DODATOK č. 4

K ZMLUVE O DIELO č. 2022000331 zo dňa 18.02.2022

Príloha č. 1 – Rekapitulácia zmenových listov + rozpočet

ŠH Angels aréna - Rekonštrukcia a modernizácia

NÁZOV VÝKRESU / TITLE BRWG: PÔDORYS 1.NP - NOVÝ STAV

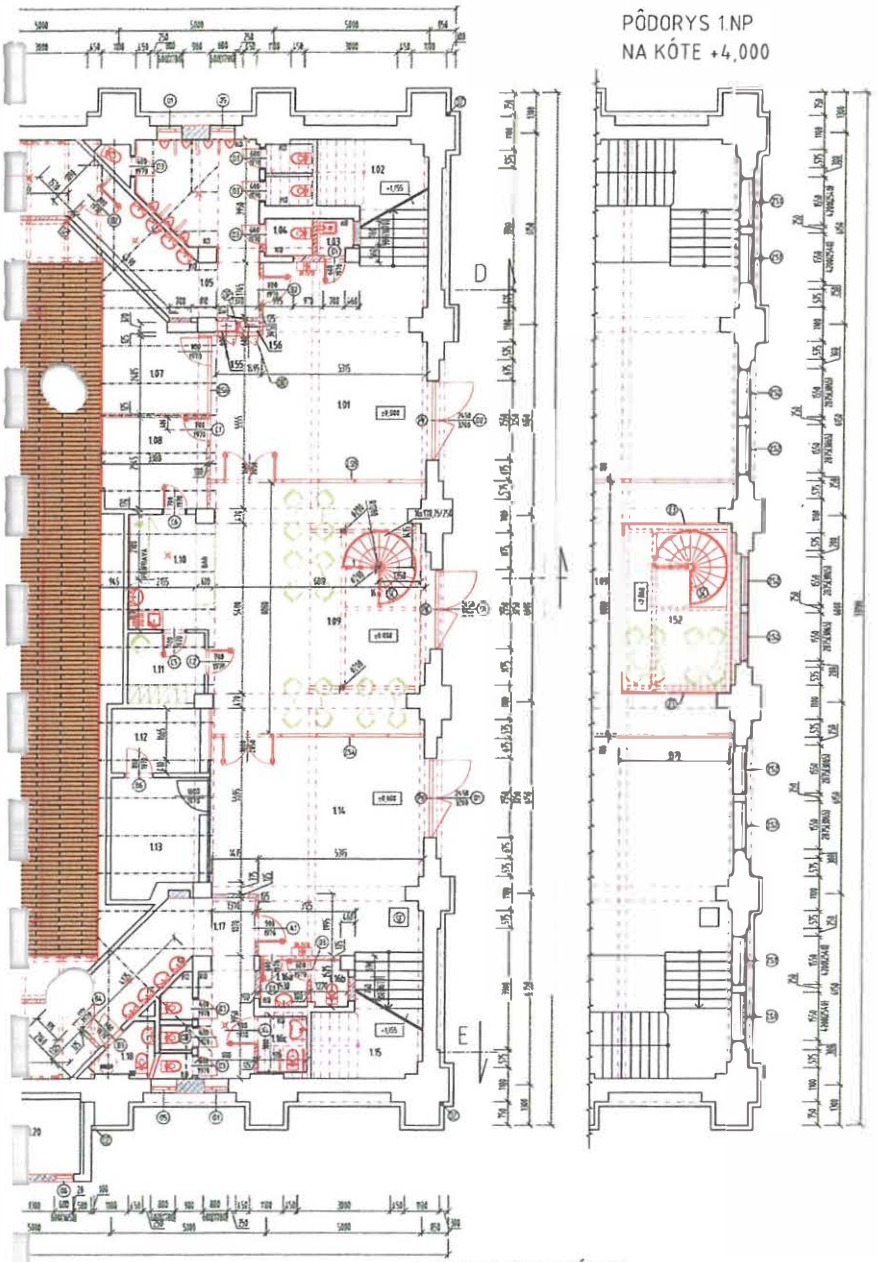
- (42) DAŽĎOVÝ ZVOD
- (43) NOVÉ TOČITÉ SCHODISKO
- (44) PRELOŽENÝ PARKOVACÍ AUTOMAT
- (45) PROTIPOŽIARNY OBKLAD, POZRI PODĽA
- (47) EXISTUJÚCI POKLOP ŠACHTY
- (51) VYROVNÁVAJÚCA RAMPA
- (52) DIESELAGREGÁT JE POTREBNÉ UMIESTN PRETOŽE JEHO ROZMERY SÚ VÄČŠIE AK
- (53) ĽAHKÁ DEMONTOVATEĽNÁ PRIEČKA ZO OSADENÁ Z BOKU NA STROPNÚ KONŠTR DIESELAGREGÁTU V PRÍPADE POTREBY POTREBNÁ POŽIARNA ODOLNOSŤ PODĽ
- (54) PANIKOVÉ KOVANIE NA DVERÁCH
- (55) INTERIÉROVÉ DVERE PRE ROZVODNÚ SK POTREBNÁ POŽIARNA ODOLNOSŤ PODĽ VÝŠKU DVERÍ PRISPÔSOBIŤ POTREBY R

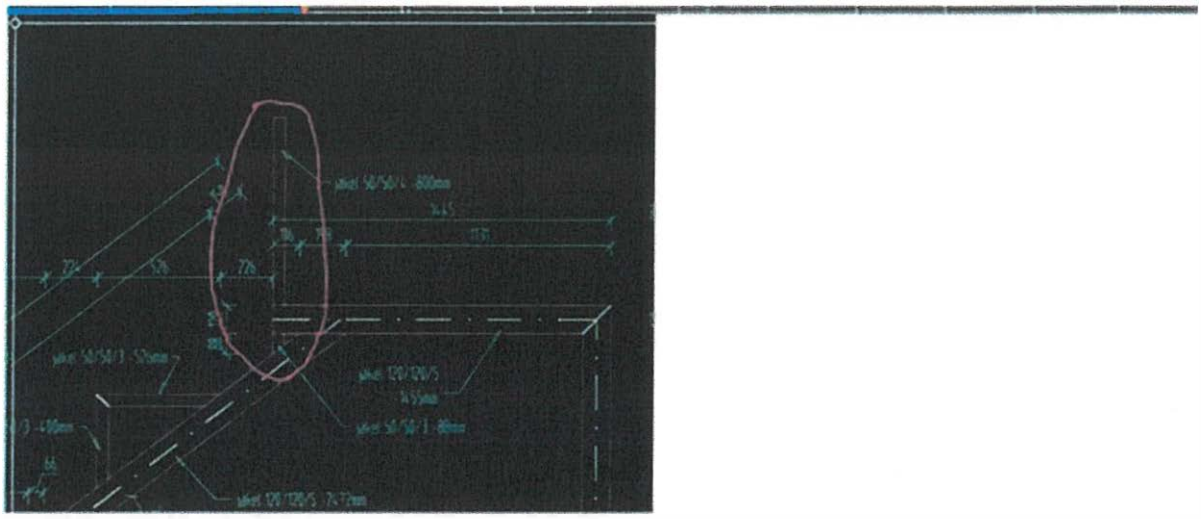
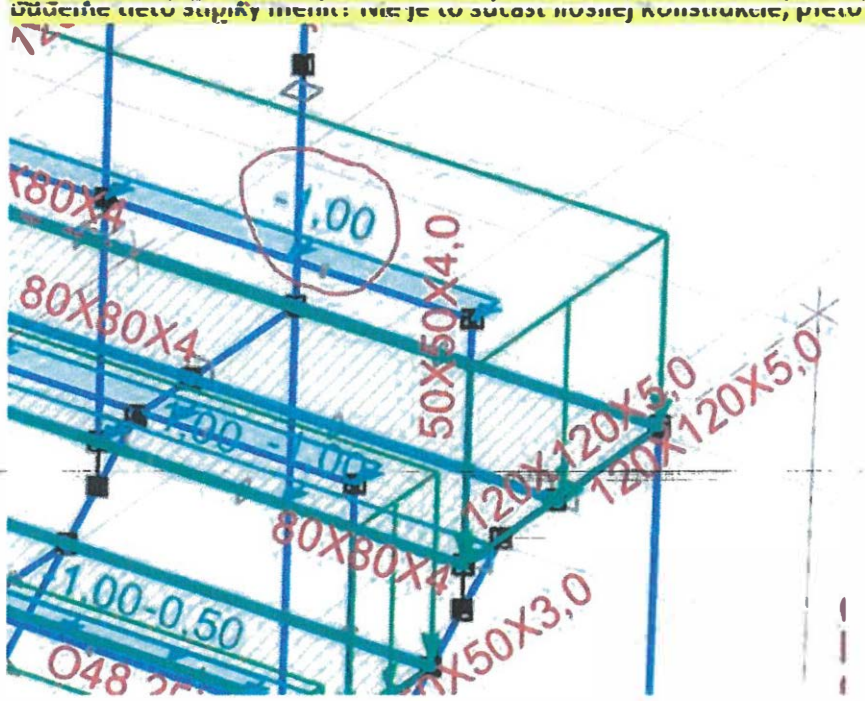
Dobrý deň.
Konkrétne tuto sme na to upozorňovali.

V skratke by som tam napísal : Z hľadiska zaradenia konštrukcie do kategórie C5 (plochy náchylné na tlačenicu) bolo potrebné uvažovať s vyšším zaťažením ako bolo pôvodne uvažované, dôsledku čoho následne pôvodne navrhnuté časti zábradlia boli staticky nevyhovujúce a museli sa nahradiť väčšími profilmi.

Pripomienka k návrhu zábradlí: V statickom výpočte je zábradlie zaťažené liniovou silou 1 kN/m.
Tribúny sú však zaradené do kategórie C5. Podľa normy STN EN 1991-1-1/NA má byť takéto zábradlie zaťažené silou 3kN/m.
Navrhnuté stĺpiky 50x50x4 na toto zaťaženie nevyhovejú.
Budeme tieto stĺpiky meniť? Nie je to súčasť nosnej konštrukcie, preto na to len upozorňujeme.

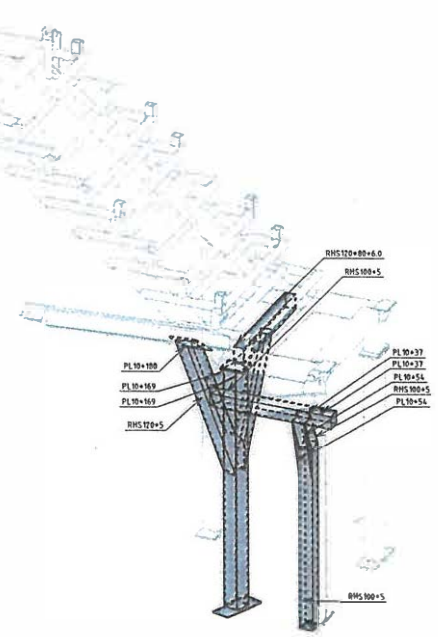
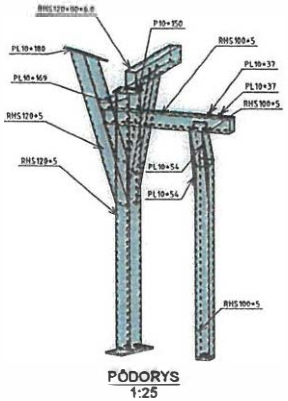
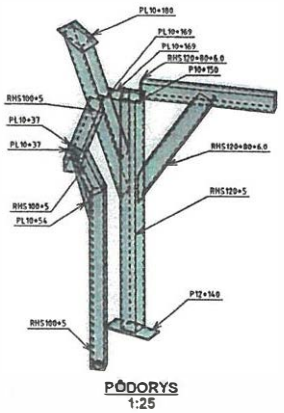
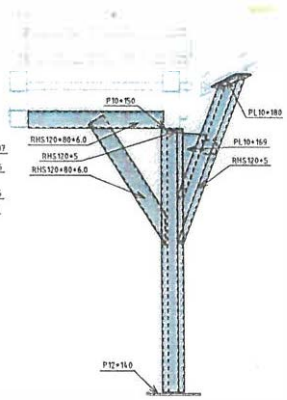
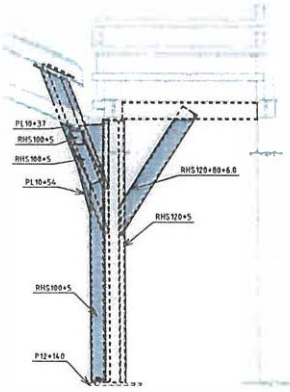
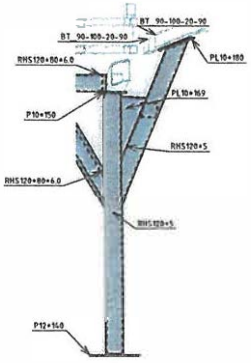
OZNÁMENIE ZMIEN / ***CHANGE NOTICE*** — **OZNÁMENIE : č. 35** / ***NOTICE NO.***
